Pardubice

Dodatečné informace č. 1 k zadávacím podmínkám v rámci veřejné zakázky malého rozsahu:

MŠ Erno Košťála č.p. 991, Pardubice – výměna výplní otvorů

schema:

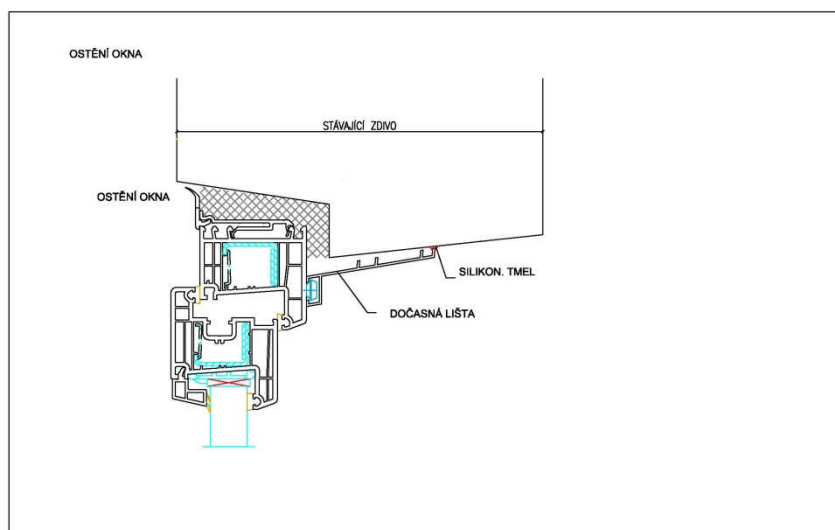
„PÁSKY – interiér - parotěs, exteriér - paropropustná voděodolná. Bude se budova zateplovat? Jak se zapraví páska z exteriéru?

Dotaz č. 2 : Jaká exteriérová páska má být použita a jak se bude montovat, když neproběhne bezprostředně po montáži oken zateplení budovy?“

V rámci tohoto projektu se zateplení nenavrhuje. Po montáži exteriérové paropropustné pásky zadavatel požaduje osadit tzv. dočasnou krycí lištu – viz schéma níže.
